(仮称) オークー芝久保町店新築工事  
見解書

(仮称) オーケー芝久保町店新築工事  
意見書1(2023年1月18日)に対する見解書

(仮称) オーケー芝久保町店新築工事  
意見書2(2023年1月19日)に対する見解書

(仮称) オーケー芝久保町店新築工事  
意見書3(2023年1月23日)に対する見解書

別紙

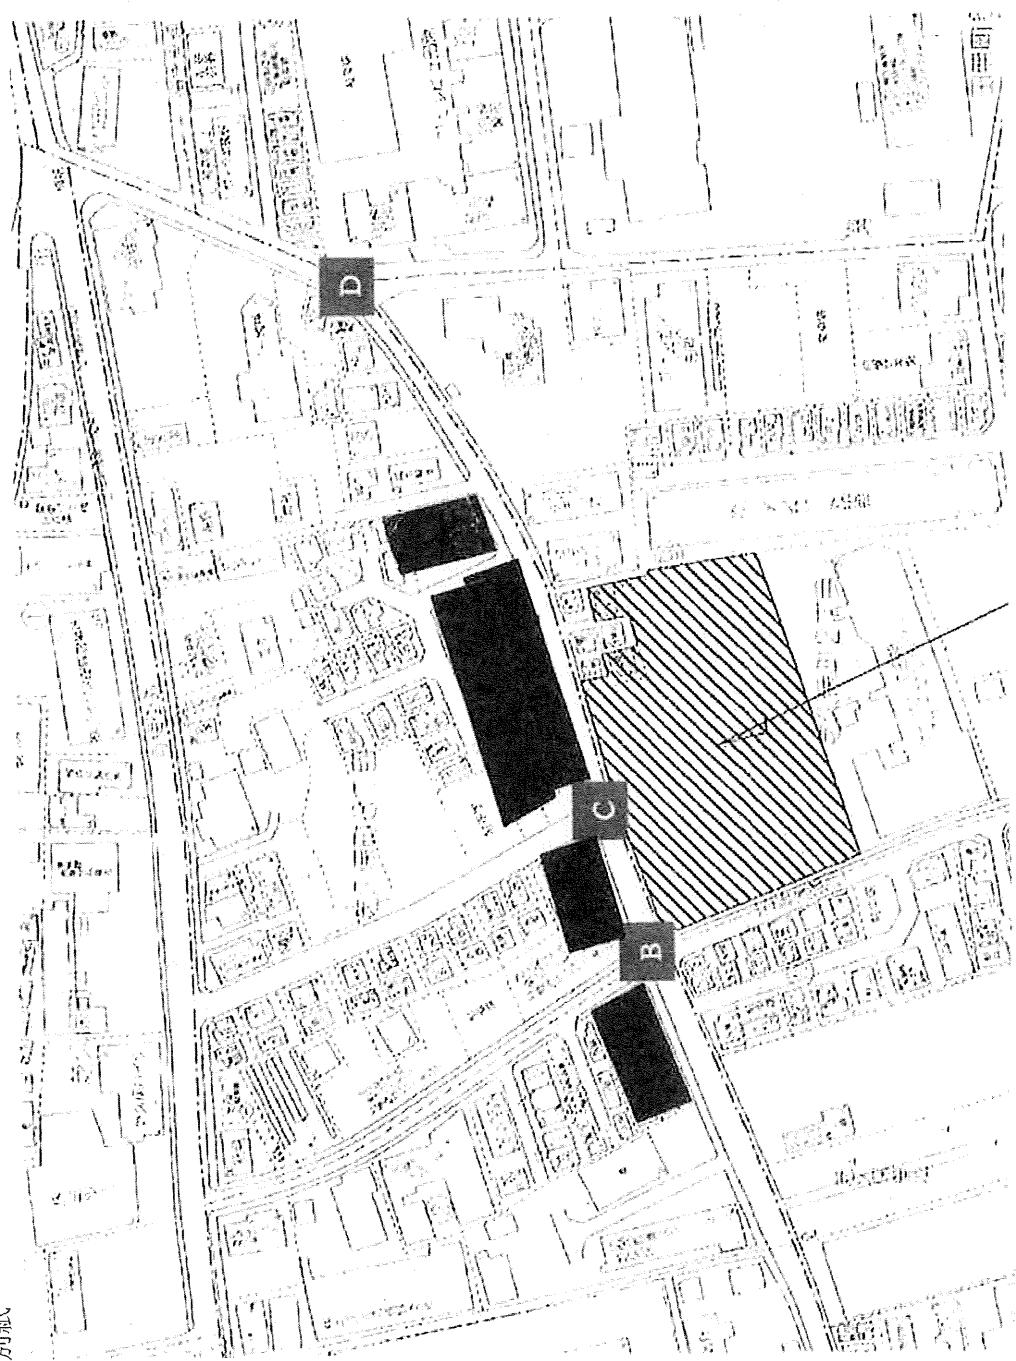
店舗から出庫した自動車が当該敷地の北西側交差点（別紙B地点）で左折・右折することが多くあると予想されますが、この交差点は狭く、事故の危険性が高まります。特に朝は近隣の子供たちの通学路でもあり、（搬入の時間帯はわかりませんが）搬入車のような大型車両による事故を懸念します。

私は青梅街道から自動車で自宅へ戻る際、当該敷地の北側交差点（別紙C地点）から進入します。

近隣住民は田無駅へ徒歩や自転車で向かう際、北側道路の歩道側から、セブンイレブンの交差点（別紙 D 地点）を横断して、シチズン側に抜けていきます。この交差点はカーブで見通しが悪く、横断歩道も無く、今でも危険を感じる箇所です。

懸念事項(4)に記載した通り、C地点の交差点は北側から進入した際の右側（西側）の見通しが悪いため、交差点の店舗側にカーブミラーの設置をお願い致します。

懸念事項(6)に記載した通り、D地点の交差点の危険性が高まると予想されますが、横断歩道の設置および、ドライバーへの注意喚起の標識などの設置をお願い致します。

事業者が当該交差点に右折信号や時差信号の設置することはできかねます。

敷地内にカーブミラーを設置いたします。

事業者が道路に横断歩道やドライバーへの注意喚起の標識などを設置することは、対応できかねます。
